Odpowiedzi na pytania

dotyczy postępowania nr 31/PM/2024

**Termomodernizacja budynków wielorodzinnych przy ul. Rycerskiej 5 i ul. Rycerskiej 7
(budynek frontowy i budynek oficyny) oraz przy ul. Granicznej 13 w Bydgoszczy
(wraz z budową węzłów ciepłych)**

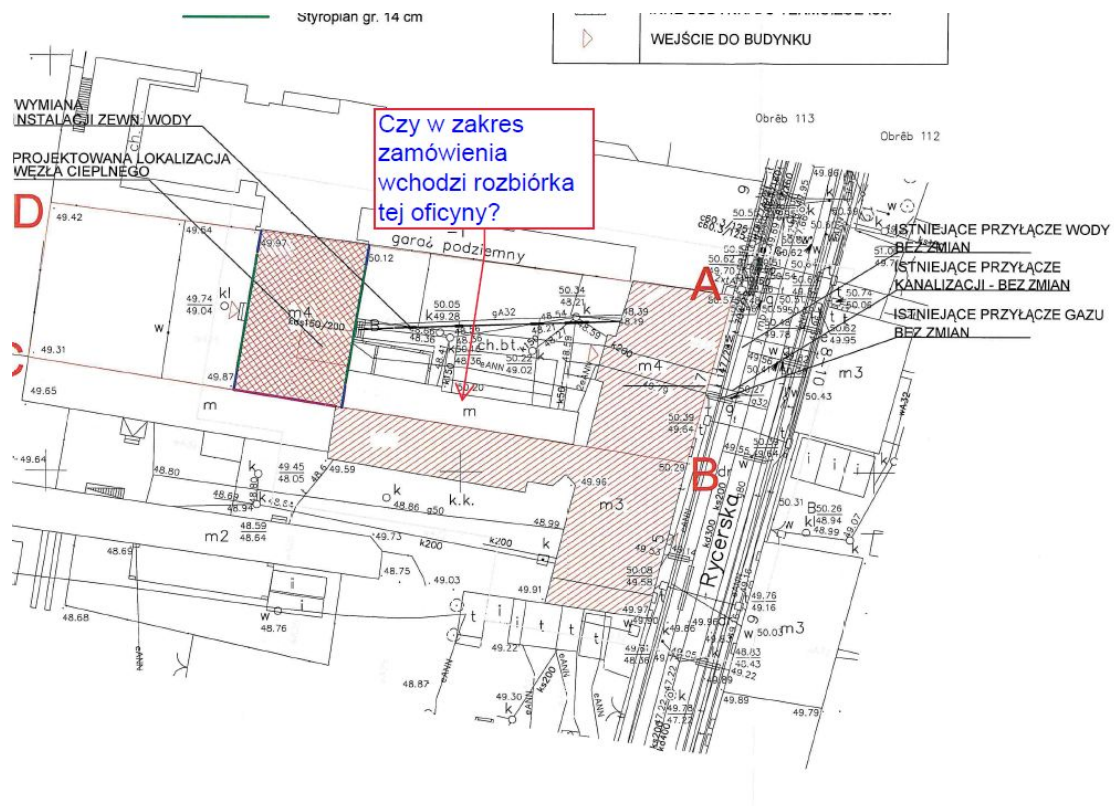
Prosimy o potwierdzenie, że w zakres oferty dla budynku Rycerska 7 nie wchodzi rozbiórka oficyny znajdującej się pomiędzy budynkiem frontowym, a budynkiem oficyny podlegający termomodernizacji. W przeciwnym razie prosimy o udostępnienie projektu rozbiórki oficyny.

Odpowiedź: Rozbiórka oficyny (wskazana czerwoną strzałką przez wykonawcę na rysunku) nie jest objęta przedmiotem zamówienia w postępowaniu nr 31/PM/2024 zadanie nr 2 (Rycerska 7).
